REEMPLACEMENT CIRCULATEUR

sur Chaudière électrique GIALIX 12

Notice de remplacement d'un circulateur Salmson HUL 57-15 par :
• un circulateur Grundfos UPS 15-50

Circulateur
SALMSON
HUL 57-15

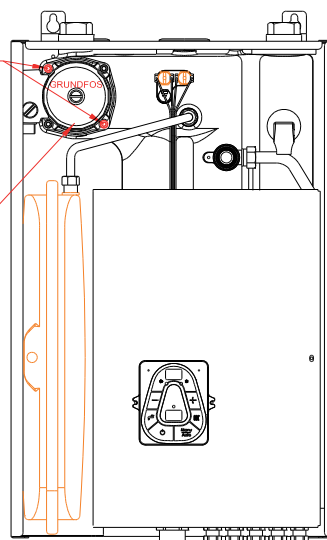
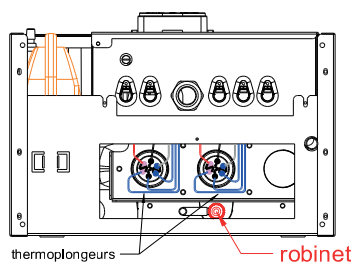
4 boulons
de fixation
sur cuve fonte
diamètre 6 mm
longueur 45 mm

2 boulons
de fixation
sur cuve fonte
diamètre 6 mm
longueur 55 mm

- 1) Couper l'alimentation électrique.
- 2) Vidanger la chaudière à l'aide du robinet de vidange.
- 3) Débrancher le connecteur électrique du circulateur.
- 4) Dévisser les 2 boulons M6 en diagonale (comme indiqué sur le schéma ci-dessus).
- 5) Mettre en place le nouveau circulateur en utilisant obligatoirement les 2 boulons M6 longueur 55mm fournis.

**Utiliser OBLIGATOIREMENT les 2 boulons
M6 longueur 55mm fournis avec le
circulateur pour sa fixation sur la cuve.**
